大飯発電所 A蒸気発生器保管庫(1号、2号、3号及び4号炉共用)

原子炉容器上部ふた取替え前後図

キャビ-シール構造の廃止

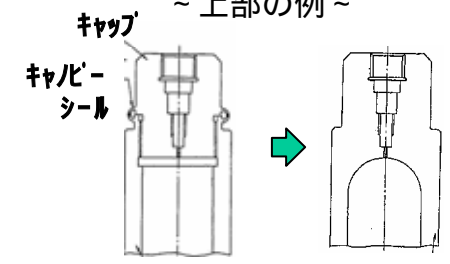
旧上部ふた	新上部ふた	改善内容
キャビ-シール	上部・中間・下部* キャビ-シールあり *:大飯3,4号炉は下部なし	キャビ-シール構造の廃止	1次冷却材漏えい可能性の低減
予備管台数	大飯3,4号炉:11 高浜3,4号炉:14	大飯3,4号炉:8 高浜3,4号炉:4	
管台及びJ溶接金属材料	600系ニッケル基合金	690系ニッケル基合金	耐力力腐食割れ性向上
J溶接開先形状	15度開先	5度狭開先	残留応力低減
フランジ部と鏡部の接合	溶接にて接合	一体鍛造構造 (溶接線がない構造)	溶接部検査不要となり、被ばく量低減
